RELAZIONE DI OTTEMPERANZA TURBINA EOLICA EWT Sedini (SS)
NOTA RAS AOO 05-01-00 Prot. Uscita n. 19779 del 29/06/2023

Oggetto: “Progetto per un impianto Eolico composto da singola turbina da 0,975 MW di potenza nominale da installare in agro del Comune di Sedini (SS), foglio 59, particella 2 (turbina, piazzola, e cavidotto MT utenza), e foglio 53, particella 62 (cavidotto MT di utenza), in località denominata “Pedru Rui”. Proponente: EWT Italia Development S.r.l. Procedimento per il rilascio del Provvedimento Ambientale Unico Regionale (P.A.U.R.), ai sensi della L.R. n. 2 dell’8 febbraio 2021 e della Delib.G.R. n. 11/75 del 2021. N. Reg. PAUR 21/22. Richiesta integrazioni.

Il presente documento costituisce la relazione di risposta alle osservazioni emerse dal Verbale della Conferenza di Servizi decisoria tenutasi in data 30/05/2023, inerente al procedimento di PAUR (L.R. 08.02.2021, n. 2 e Delib.G.R. n. 11/75 del 24.03.2021) ed è quindi finalizzato a rispondere puntualmente alle osservazioni in termini sia di aggiornamento e perfezionamento della documentazione di progetto e integrativa sia di ulteriori chiarimenti valutati necessari alla luce della suddetta documentazione integrat

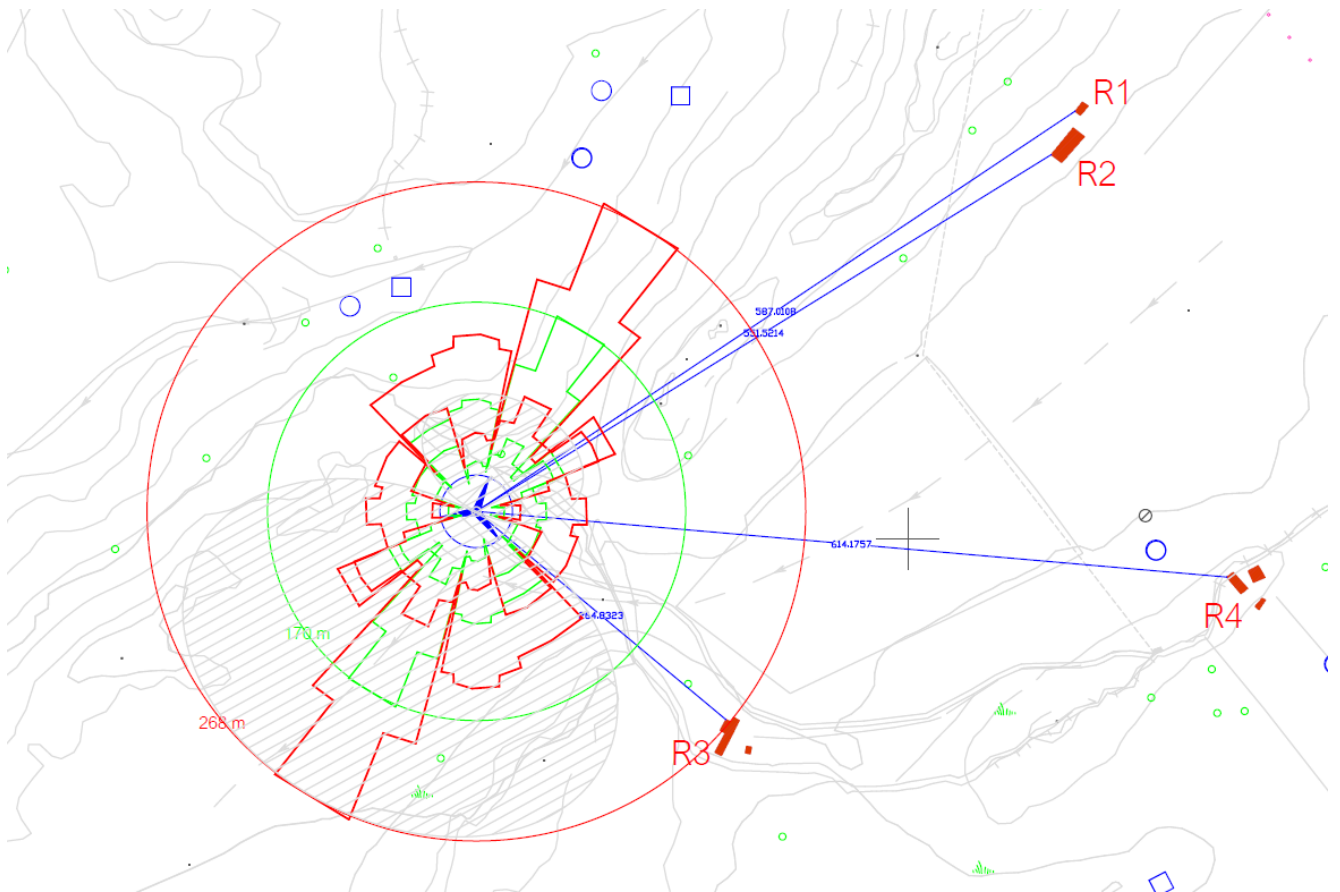
2.2 dovranno essere aggiornati gli studi sull'ombreggiamento e sul calcolo della gittata massima tenendo conto di tutti i recettori individuati, in particolare, dell'edificio posto a meno di 300 m dall'aerogeneratore, appartenente allo stesso proprietario dell'area in cui è prevista l'installazione dell'impianto in esame. Si rileva, infatti, che per quanto riguarda l'ombreggiamento, nella relazione si fa riferimento al solo recettore denominato R1, posto ad una distanza di 554 m dal punto di installazione della turbina, non accatastato; relativamente agli ulteriori due recettori (R2 e R3) individuati non vengono invece fornite informazioni e valutazioni in merito. In riferimento alla gittata massima, invece, la planimetria che tiene conto delle interferenze in caso di distacco della pala e della rottura di un frammento pari ai 2/3 della pala stessa, dovrà essere completata con la localizzazione di tutti i recettori presenti;

Per quanto riguarda la gittata della pala o di un frammento di essa è stata implementata l'area di ricaduta dell'intera pala o del singolo frammento, così come calcolato nella relazione R07 (aggiornata secondo le specifiche della Relazione Anemologica R03), sfruttando quella che è la rosa dei venti stabilita dal software, ruotata secondo l'ortogonalità del rotore rispetto alla direzione di provenienza del vento.

Le aree di ricaduta dell'intera pala o di un frammento di essa è quindi rappresentata dalla proiezione al suolo dell'ortogonalità dell'asse del rotore rispetto proprio alla rosa dei venti.

La rappresentazione restituita dimostra come non sia potenzialmente coinvolto nessun edificio dalla possibile rottura di un frammento di pala (area di ricaduta all'interno dei 268,15 metri dal distacco).

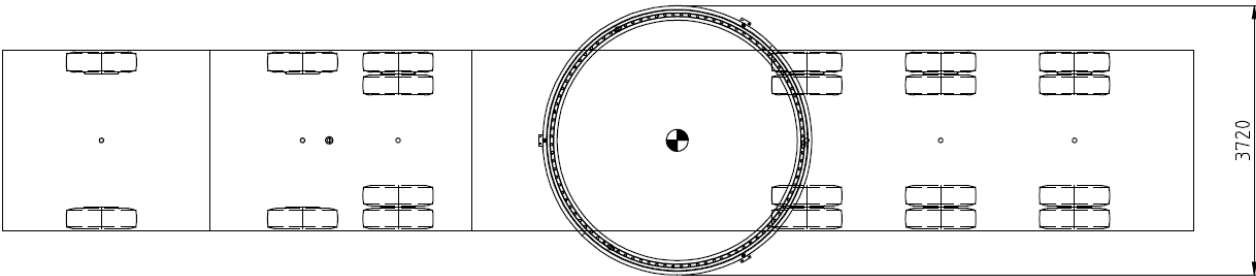
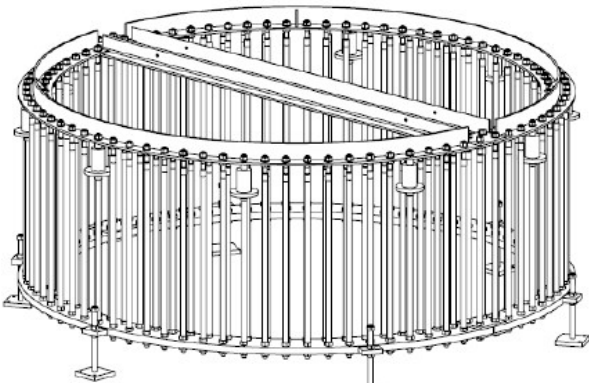
3.3 in merito all'adeguamento della viabilità esistente, la Proponente dichiara che è prevista la sola regolarizzazione del fondo per il passaggio dei mezzi pesanti, sulla strada interna (privata) ai terreni stessi. Nell'elaborato denominato *Relazione logistica*, si riporta che la larghezza utile del piano stradale deve essere di 4 m (anche 4,50 m per ragioni di sicurezza), ma in alcuni tratti la viabilità non sembrerebbe rispettare tali dimensioni, con particolare riguardo ai tratti delimitati da muretti a secco. Dovranno pertanto essere rappresentati su idonea documentazione cartografica gli effettivi ingombri dei mezzi da utilizzare per la consegna in situ delle parti dell'aerogeneratore, al fine di confermare l'assenza di modifiche dimensionali della viabilità esistente. Dovranno, inoltre, essere censiti eventuali tratti di muretti a secco che potrebbero essere danneggiati dalle opere in progetto e previste idonee misure di tutela al fine del loro ripristino dopo la fase di cantiere;

Si conferma che sul tratto di strada comunale sterrata che si sviluppa dalla strada Littigheddu e fino al cancello del fondo Dasara e fino alla turbina, non si rendono necessari lavori di adeguamento delle larghezze con interventi invasivi, bensì minimi che riguardano solo ed esclusivamente la pulizia dei

margini stradali dalle erbacce, rovi e cespugli che in questo momento riducono sensibilmente le larghezze relative della strada in questione.

Né tantomeno verranno abbattuti tratti di muretti a secco peraltro non presenti se non nella parte iniziale e rettilinea della stradella, larga abbastanza per il transito dei bilici con i componenti della turbina.

Ma riepilogando le dimensioni e le larghezze calcolate in sito e tramite l'ausilio delle foto scattate (con metadati incorporati), la situazione è la seguente:

La strada sterrata all'inizio è larga 5,46, poi si restringe a circa 5,13 per poi allargarsi nuovamente intono ai 5,60 in prossimità delle prime case disabitate presenti per poi attestarsi su una larghezza media di 4,60 m.

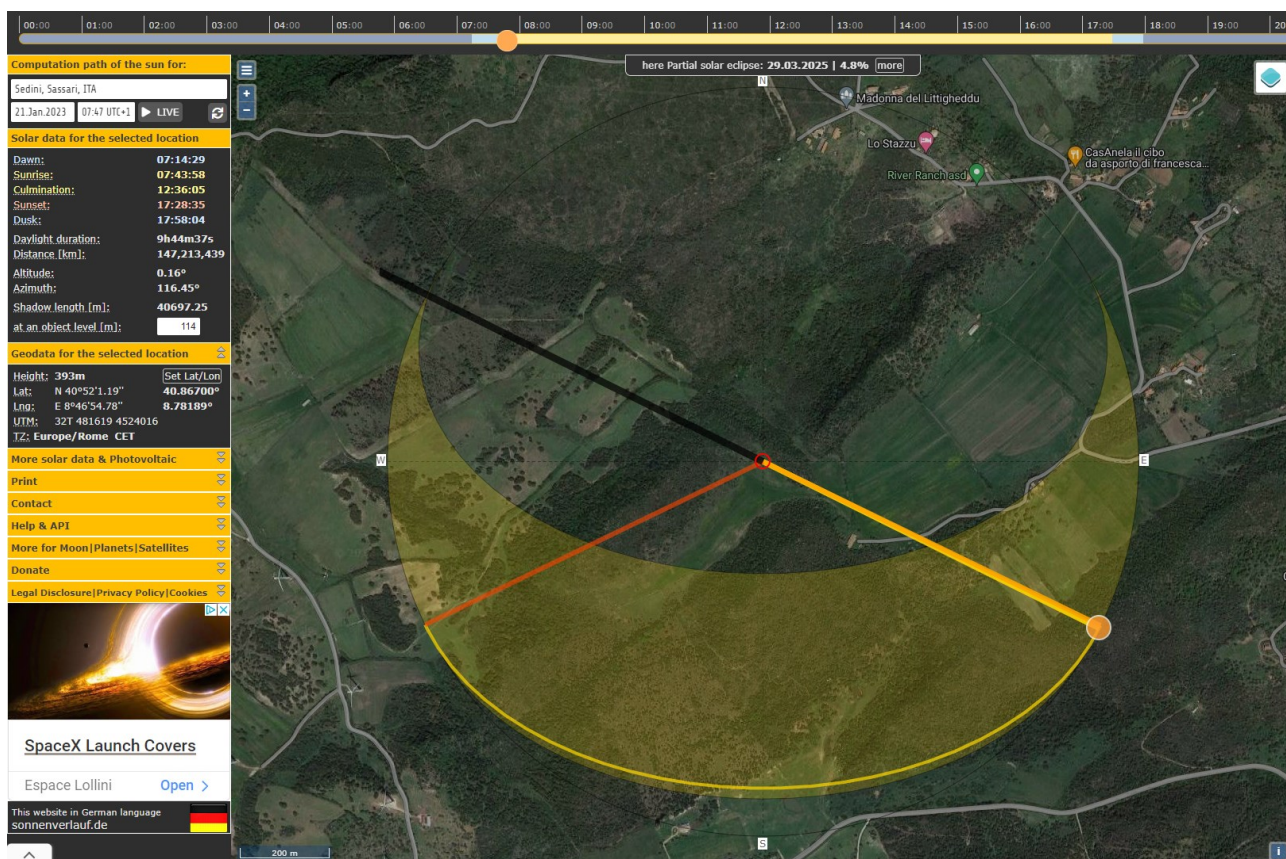
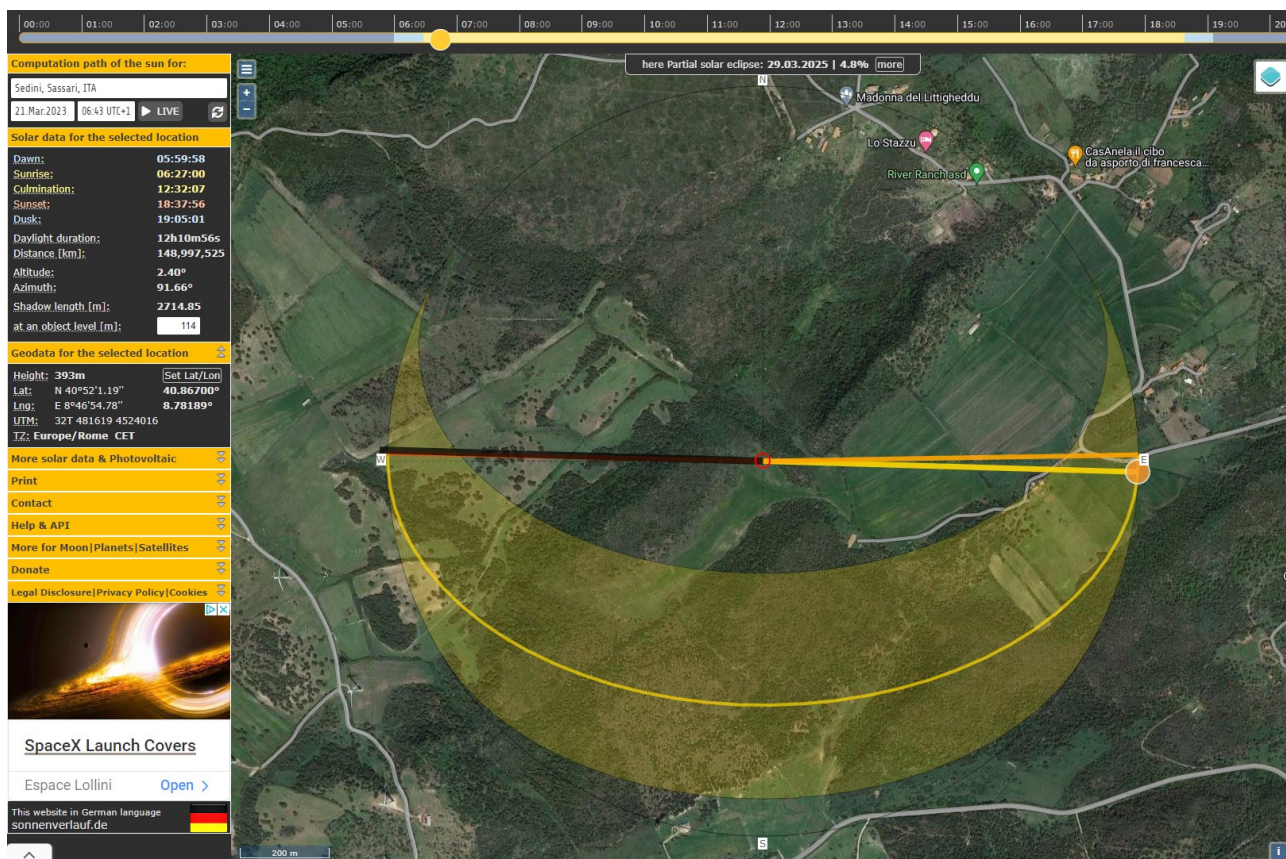
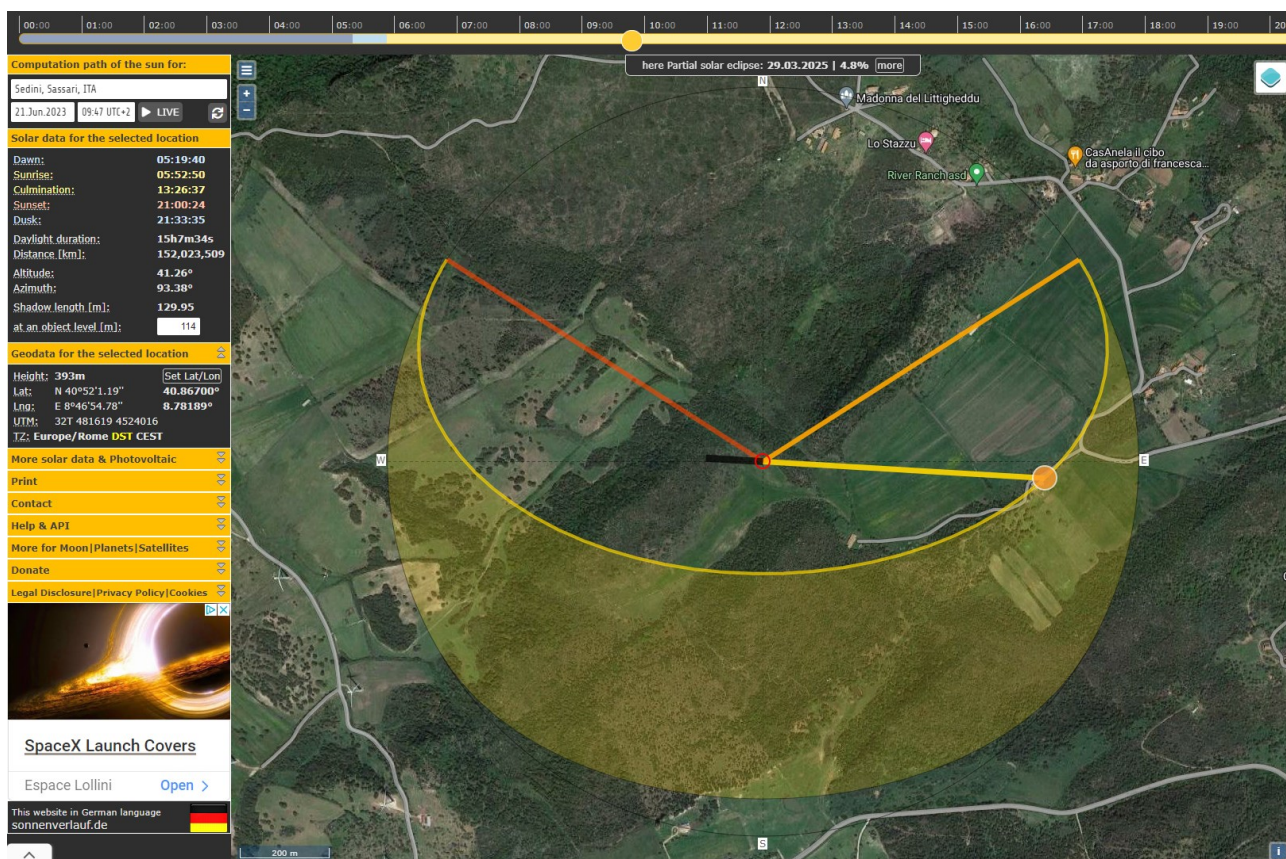
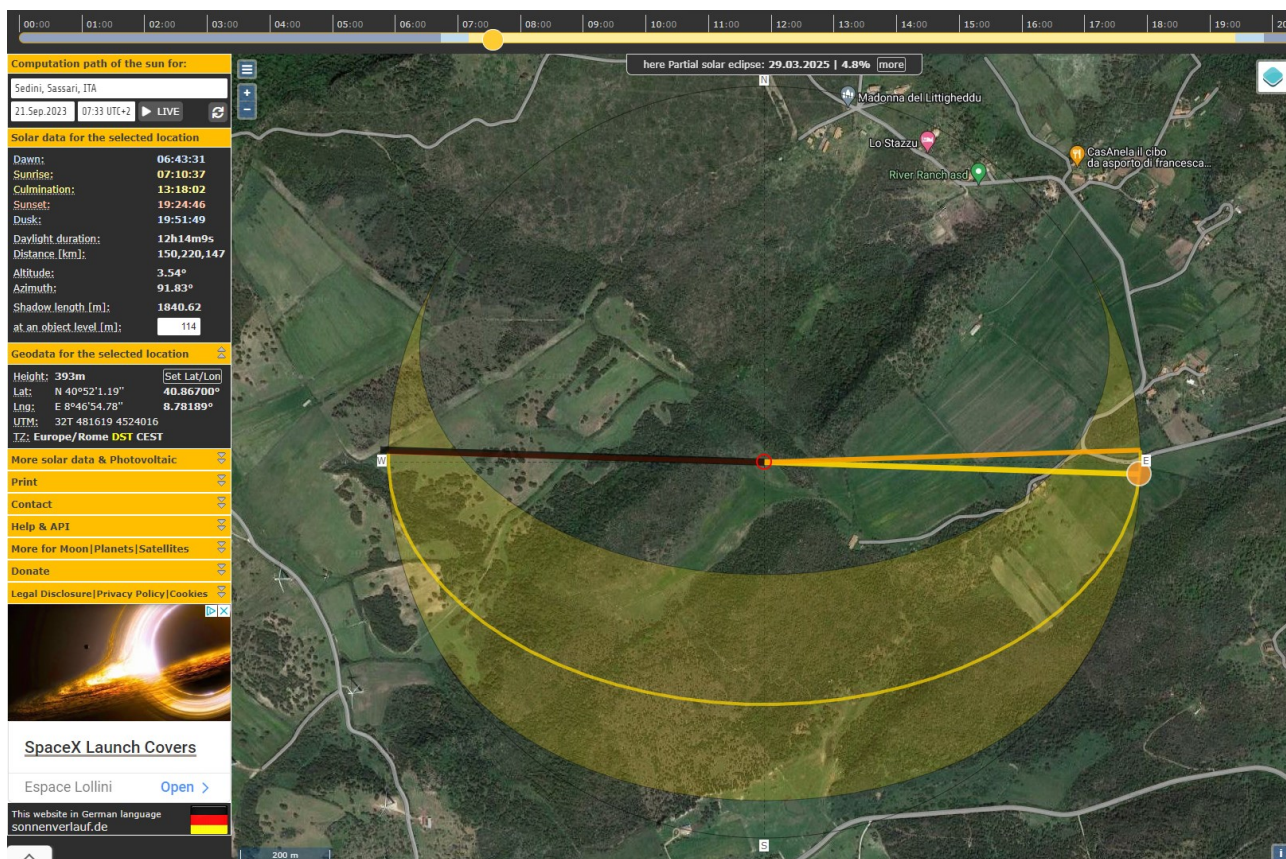
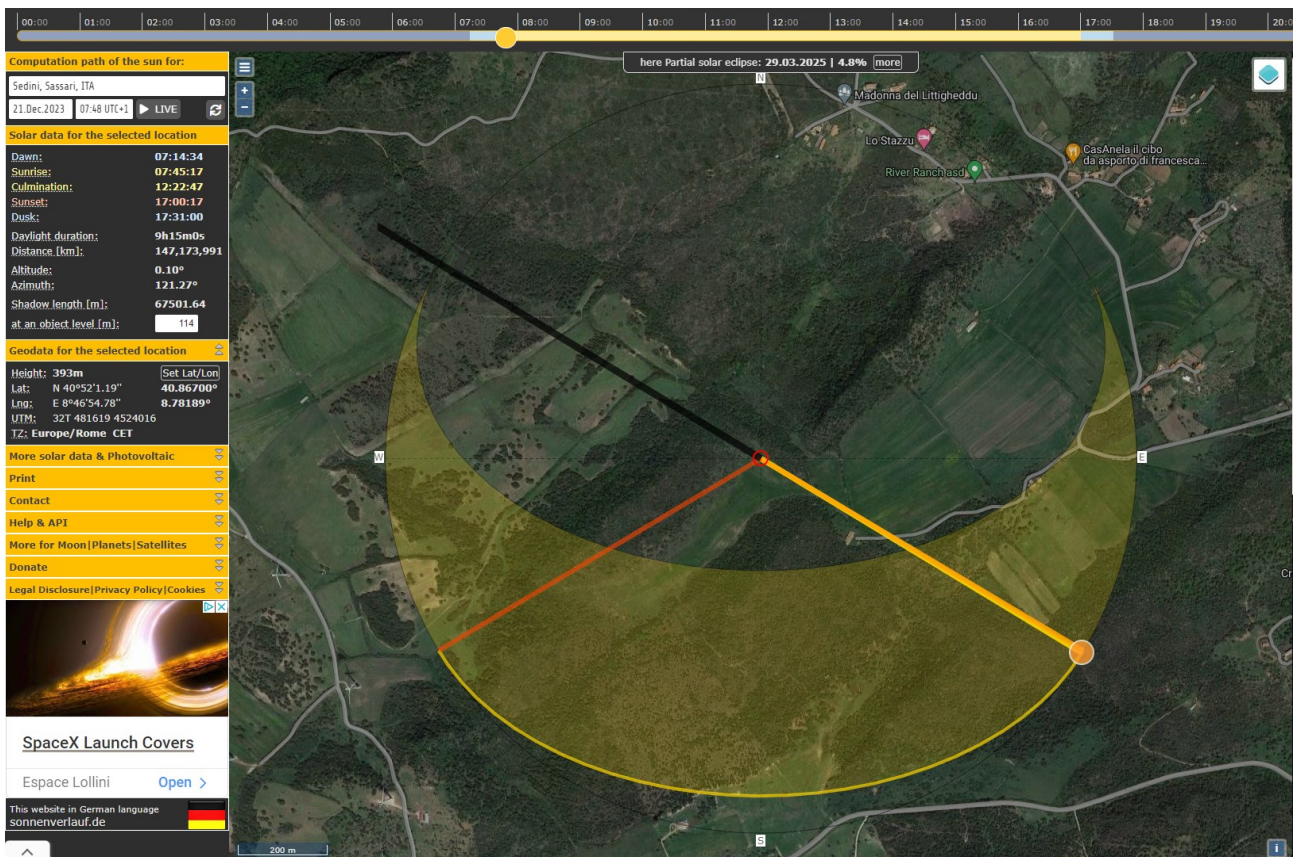
3.6 andrà opportunamente valutata l'assenza di interferenze dovute ad eventuale ombreggiamento sull'impianto fotovoltaico previsto dalla Solar GSA;

Da quanto si evidenzia non si ravvisano interferenze tra la turbina e la presenza dell'impianto FV della GSA Solar. La posizione della turbina e la posizione revisionata dell'impianto FV è stata valutata già eliminando eventuali interferenze di ombreggiamento all'impianto in fase di studio preliminare.

Da quanto risulta dalla tools online SunCALC appare evidente che eventuali ombreggiamenti potrebbero essere causati, per posizioni reciproche rispetto al sole, alle ore del mattino. Ma dall'analisi di dettaglio appare evidente che tali interferenze non sono ravvisabili.

La raffigurazione del 21 gennaio evidenzia che la posizione dell'ombra sfiora l'impianto ma non lo coinvolge.

21 gennaio nessuna interferenza ravvisata

21 marzo leggera interferenza alle prime ore del mattino ma ininfluente

21 giugno nessuna interferenza ravvisata.

21 marzo leggera interferenza alle prime ore del mattino ma ininfluente

21 dicembre nessuna interferenza ravvisata
